Dodatek č. 1

ke smlouvě o dílo „Dodávka a montáž vstupních dveří ZŠ Novolišeňská“ uzavřené dne 15. 09. 2022
(dále jen jako „dodatek“) mezi níže uvedenými smluvními stranami

Odůvodnění změny díla

ZŠ NOVOLIŠEŇSKÁ – BRNO-LÍŠEŇ

Položka, pozice 1 – H02 první zleva

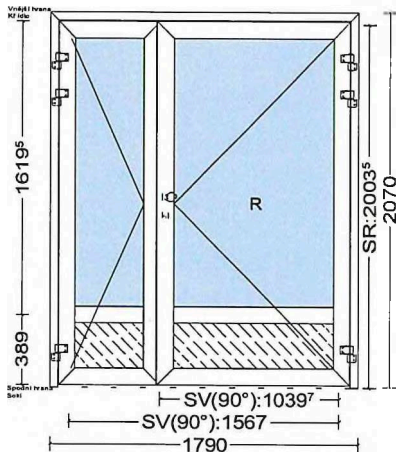
barva: standard 9016 matný
dveře 2-křídlové otvíravé ven P
padací práh
vícebodový tzv. panikový zámek typ E s motorem
na aktivním křídle paniková hrazda z vnitřní strany + FAB, z
venkovní strany koule + FAB, barva nerez
na aktivním křídle zvenku vodorovné madlo, barva nerez, ve výšce 800mm
na pasivním křídle paniková hrazda z vnitřní strany, barva nerez
2x samozavírač + koordinátor, rozrážeč
jednoduché bezpečnostní sklo connex 44.2, 9mm
dole plný panel do výšky 400mm
kontrastní označení ve výšce 800 - 1 000mm a 1 400 - 1 600mm -
"čtverečky"

Položka, pozice 2 – H02 prostřední

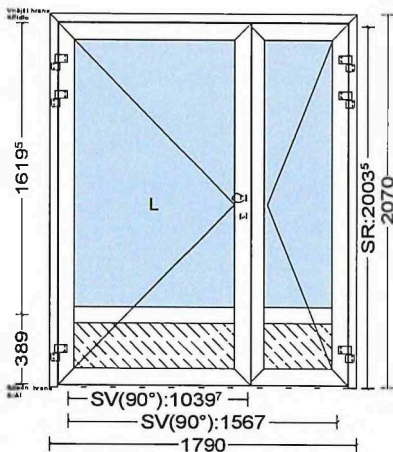
dveře 2-křídlové otvíravé ven P

vícebodový panikový zámek typ E

na aktivním křídle paniková hrazda z vnitřní strany + FAB, z venkovní strany koule +FAB, barva nerez

na aktivním křídle zvenku vodorovné madlo, barva nerez, ve výšce 800mm

na pasivním křídle paniková hrazda z vnitřní strany, barva nerez

2x samozavírač + koordinátor

jednoduché bezpečnostní sklo connex 44.2, 9mm, dole plný panel do výšky 400mm, rozrážeč
